PROVINCIA DI BOLOGNA
Assessorato Ambiente
Servizio Pianificazione Paesistica

VARIANTE AL PIANO TERRITORIALE
DEL PARCO STORICO REGIONALE DI MONTE SOLE

DEDUZIONI

adottato con Delibera Consiglio Provinciale n. 32 del 10/06/2013

Stralcio cartografico Elab. 5 Nord "Modalità dell'uso del suolo"

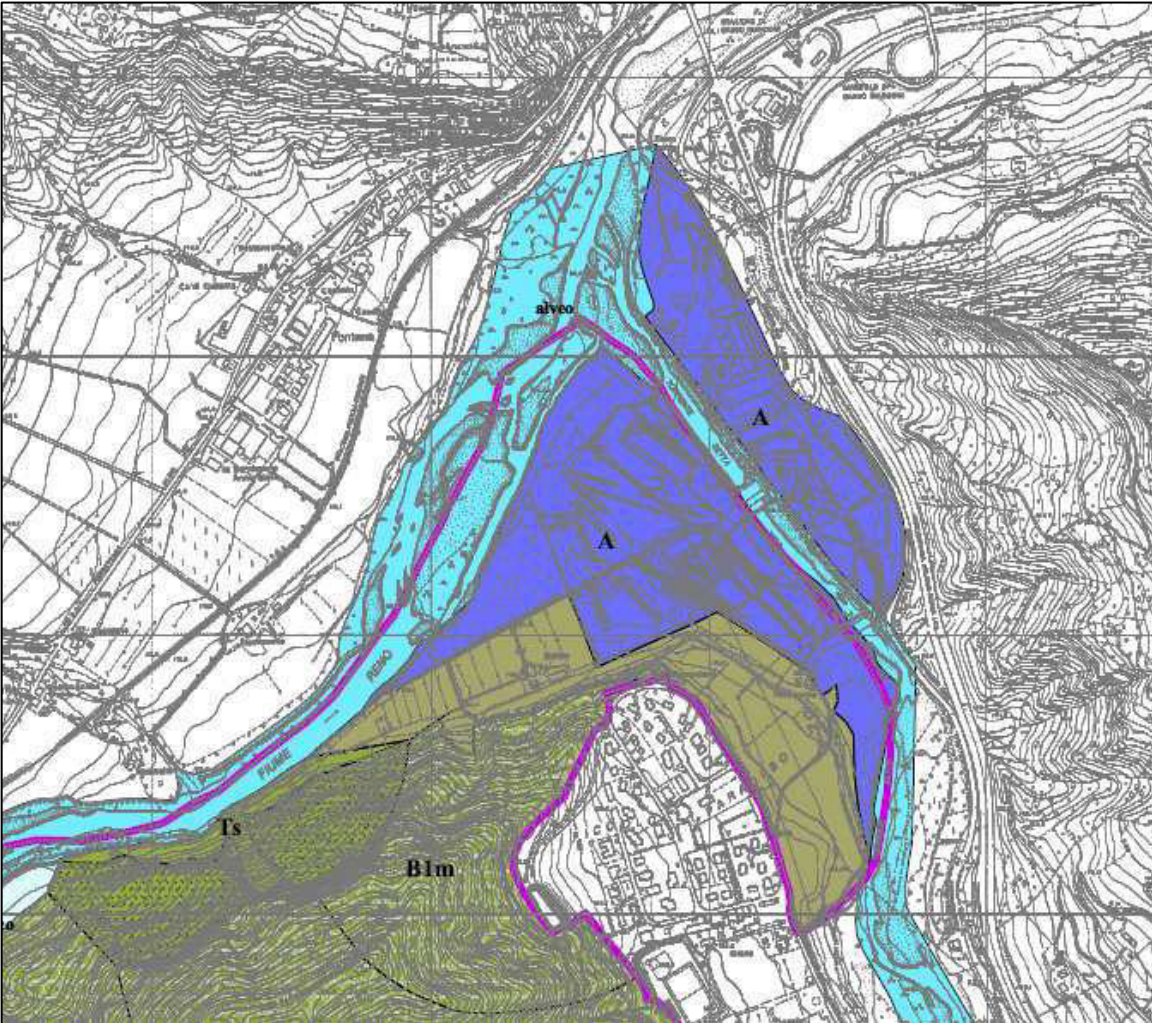
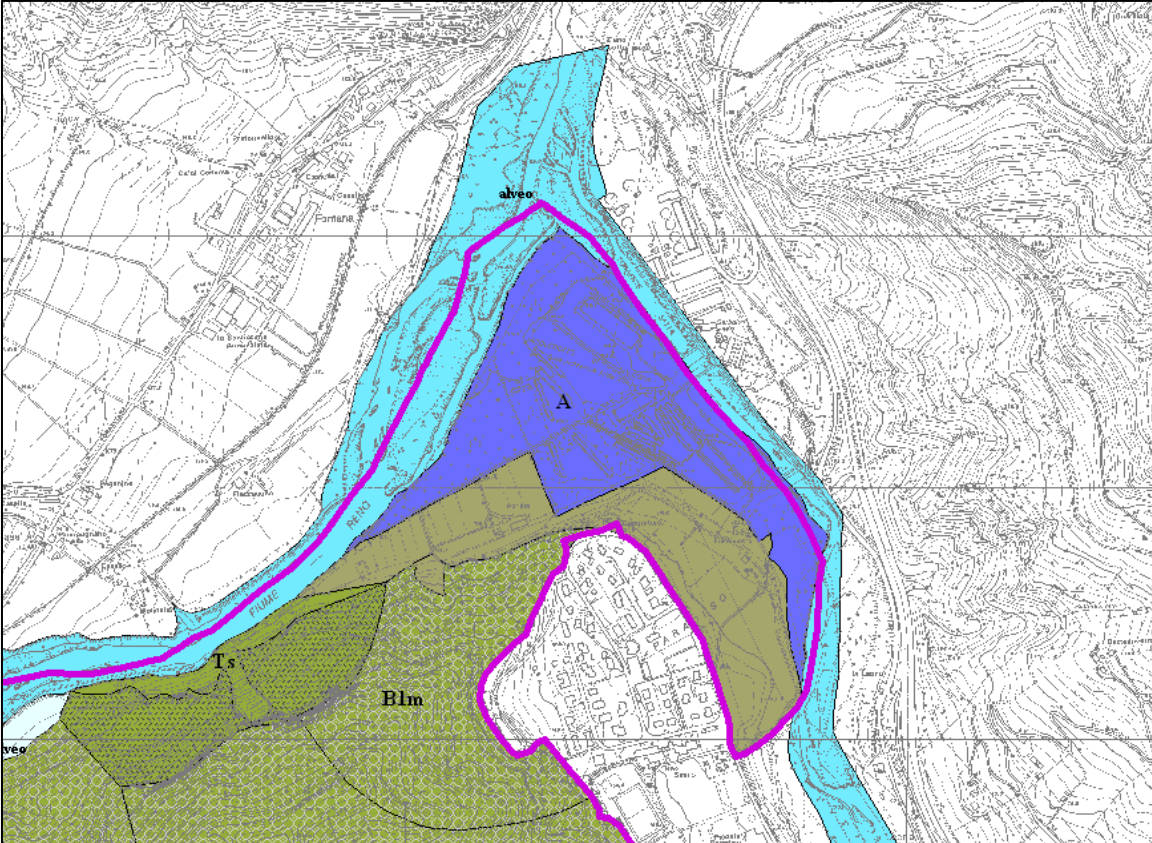
Si tratta di un mero errore materiale compiuto in fase di digitalizzazione dell'elaborato n. 6 "Perimetri e Zone di Legge" realizzata in fase di Variante 2004, nel Piano Territoriale vigente e approvato nel 1997 è, infatti, riportato il perimetro corretto. Conseguentemente viene modificato l'elaborato 5 Nord "Modalità d'uso del territorio"
